改善箇所説明図

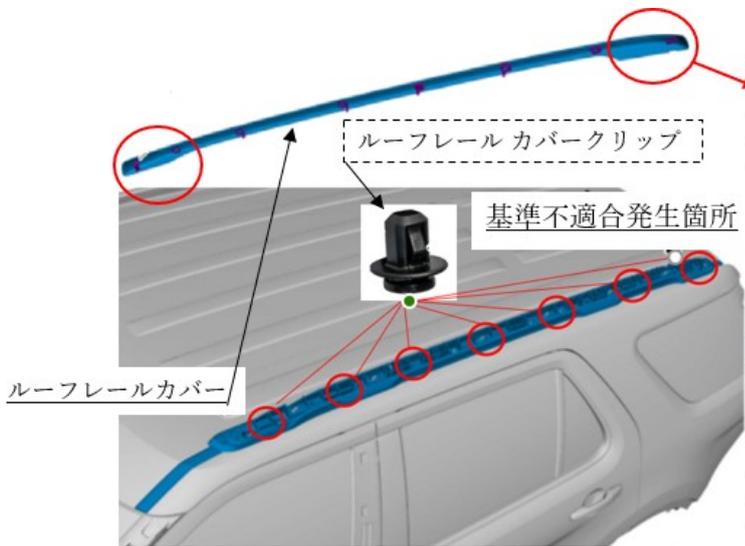
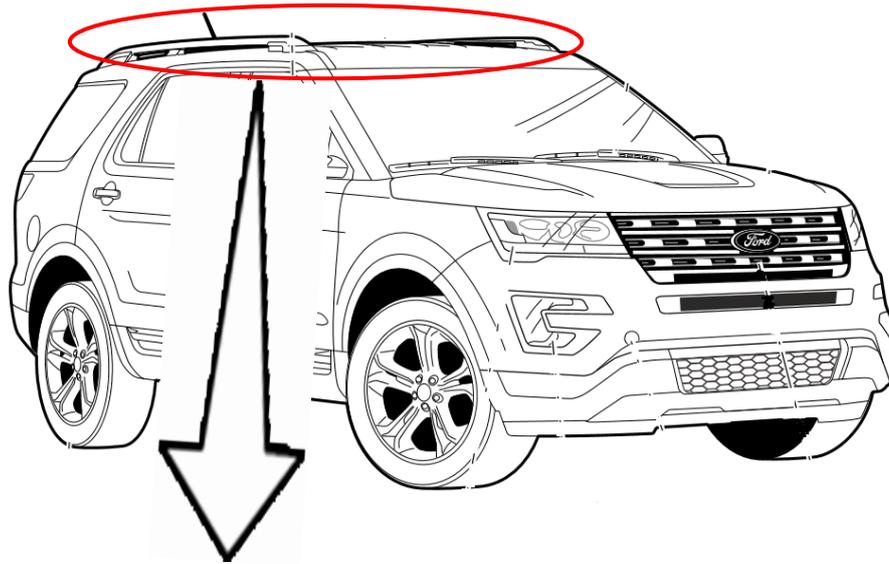
※ 左右ルーフレール前後に取り付けする

注： 内は追加部品箇所を示す。

注： 内は改善箇所を示す。

ルーフレールカバーにおいて、取付部のルーフレールカバークリップの材質が不適切なため、冷熱の繰返しで取付部クリップが破損し剥がれることがある。そのため、浮きや異音が発生し、最悪の場合、ルーフレールカバーが脱落し、他の交通を妨げるおそれがある。

全車両、ルーフレールカバーの取付状態を点検し、浮き等がある場合はルーフレールカバークリップを対策品に交換する。ルーフレールカバーに損傷が確認された場合は交換し、その上で脱落防止用クリップを追加する。取付状態が良好な場合は脱落防止用クリップを追加する。
